改善箇所説明図 ③

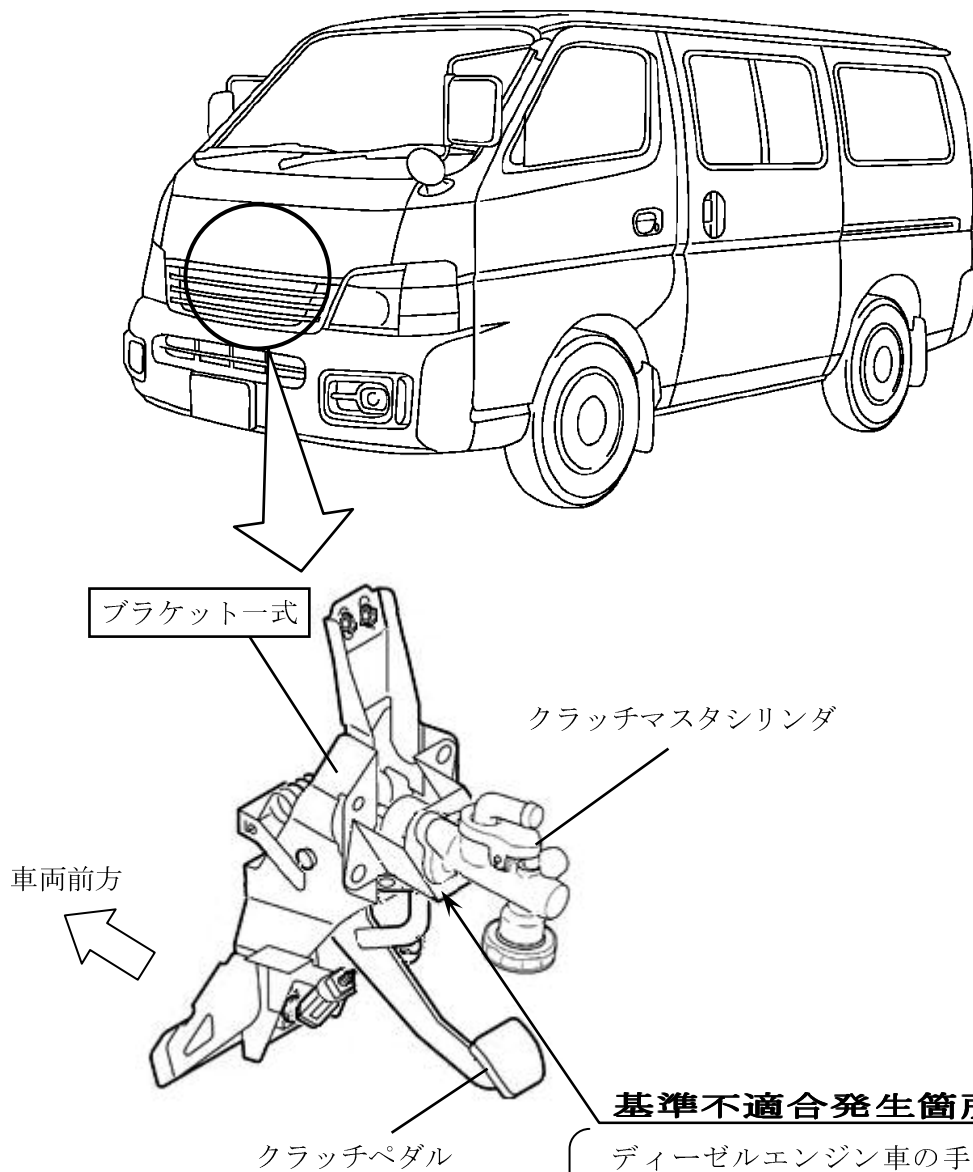
基準不適合発生箇所

ディーゼルエンジン車の手動変速機搭載車において、クラッチペダルブラケットのマスターシリンダ取り付け部の強度が不足しているため、クラッチ作動時の抵抗が増大した状態で使用を続けると、当該ブラケットが破損し、最悪の場合、クラッチが切れなくなるおそれがある。

改善の内容

全車両、当該クラッチペダルブラケットを対策品と交換する。

識別：銀色のシールをモデルナンバープレートの右横に貼り付ける。
